2.1.2 地層の堆積年代 テフラ分析結果 (⑤層下部テフラ(明神沖テフラ)の分析結果(その3))

第1202回審査会合
資料1-1 再掲

2.1.2 地層の堆積年代 OSL年代測定（第1202回審査会合におけるコメント）

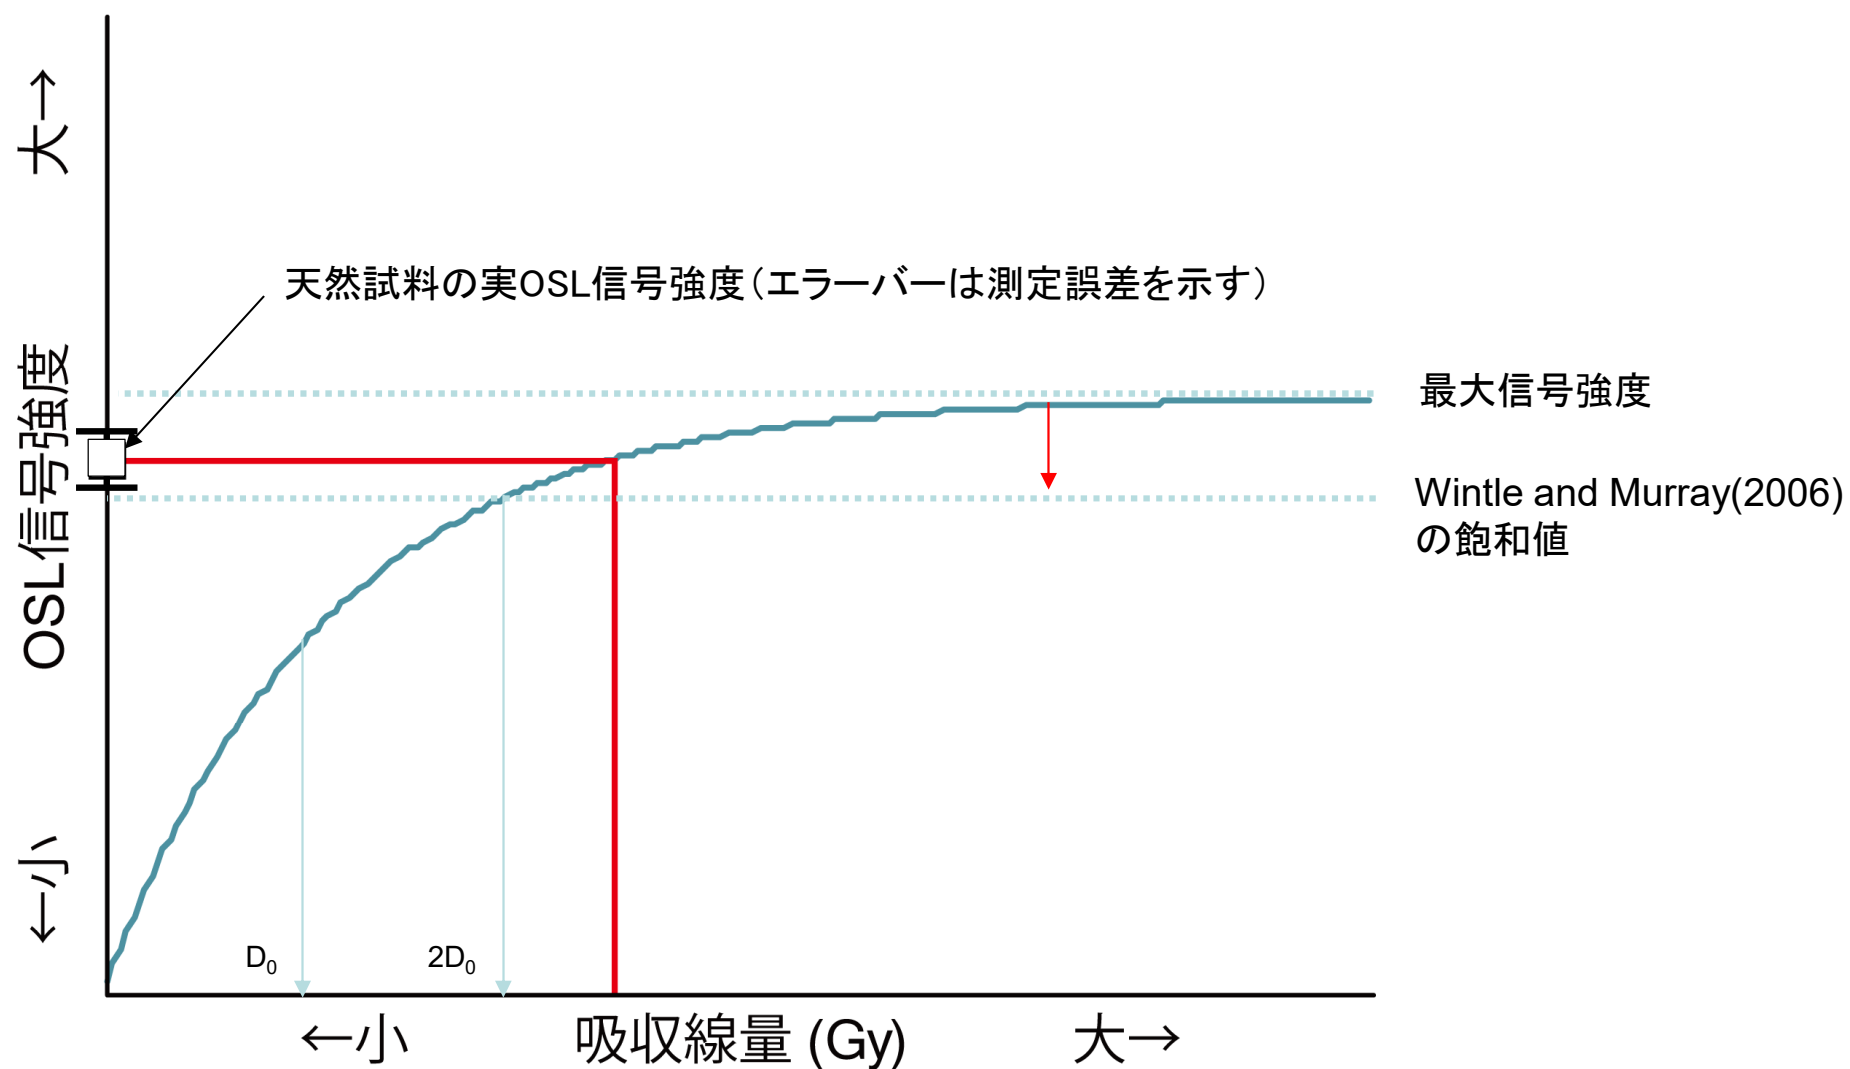
【コメントNo.1202-7, 1202-8】

- OSL信号の飽和を踏まえた測定結果の信頼性、年代測定の根拠の妥当性を説明すること。
- OSL年代測定結果の飽和年代の取扱いについて、説明すること。

【回答要旨】

- 飽和値について、測定結果から得られる生長曲線にWintle and Murray (2006)の飽和値を適用し、天然試料の実OSL強度がその飽和値を超えている場合に飽和として扱っている。
- 測定結果の信頼性について、測定結果から得られる生長曲線は、Wintle and Murray (2006)の除外基準に基づき信頼性を判断している。除外基準に当てはまるデータは除外し、信頼できるデータを用いて年代を求めている。また、各試料の生長曲線データを「補足説明資料3 データ集」に示す。
- 飽和している時の誤差の扱いについて、実際に採取した試料からはWintle and Murray (2006)の飽和値より古いデータが得られていることが事実であり、飽和値としたものより古いとしか評価はできない。また、測定における誤差の要因についても説明を追加する。Thiel et al.(2011)及びMurray et al. (2014)では、誤差を付けず〇〇万年前(>〇〇)と扱っている。原電道路ピット東向き法面③層中のD3層から採取した試料についても、年代値の評価としては「13.3万年前より古い」という評価である。
